九州電力株式会社

## 玄海原子力発電所第3号機

設計及び工事計画認可申請書

### A型MOX燃料体の変更点に係る補足説明資料

図 2 励振力測定位置と下部炉心板フローホールの関係

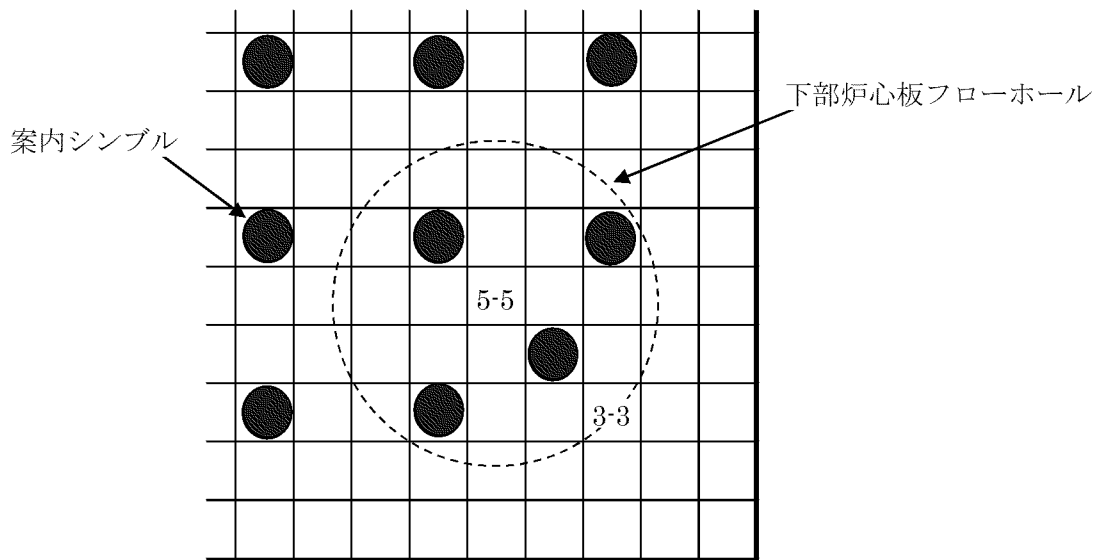
(※48GWd/t ウラン燃料体の 5-5 位置の燃料棒に加わる励振力を 1.0 としたときの相対値)

図4 PWR燃料不具合対策（初期水分濃度と水素脆化欠陥発生の限界）  
 （出典：（財）原子力安全研究協会“軽水炉燃料のふるまい 実務テキストシリーズ No.3”，平成25年3月）

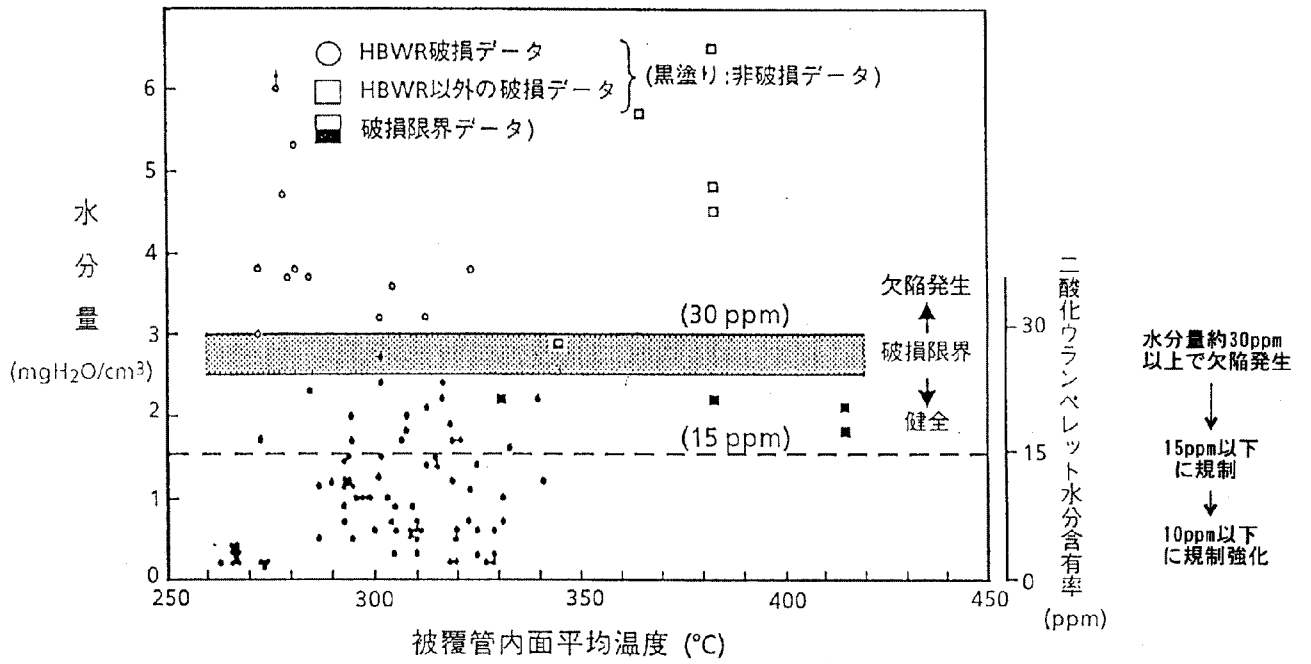
図 4 に示すとおり、被覆管内面の水素脆化による破損は被覆管内面平均温度によらず、水分含有量  $\leq$   ppm (水素含有量  $\leq$   ppm) にて水分管理を行えば水素含有量に起因した破損には至らない。そのため、ウランペレットでは水素含有量を  $\leq$   ppm としている。

MOX 燃料体においても被覆管内面平均温度はウラン燃料体と同等であり、また、被覆材はウラン燃料体と MOX 燃料体で同一であることから、MOX ペレットにおいても水素含有量を  $\leq$   ppm とすることによる、燃料健全性 (被覆管の機械特性) への影響はない。
